47F-12-012

不具合連絡書

PMMR8638-11

Kタイプ ナイフタン

略図(必要な場合のみ)

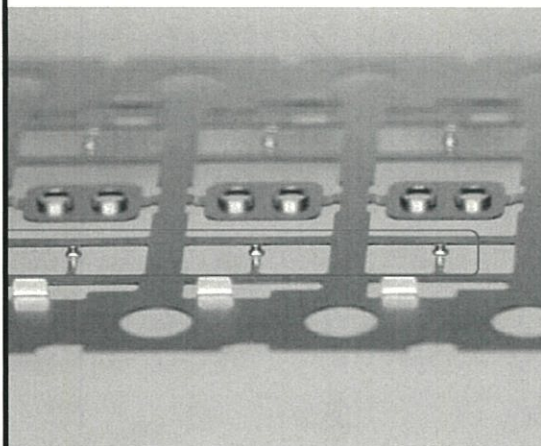
絞り部めっき薄い。
提出サンプル外観より客先から膜厚測定調査依頼あり、高松メッキのキープサンプルをAu膜厚測定したところ、0.05～0.20 μ mに対し、0.022～0.059 μ mとマイナス規格外。
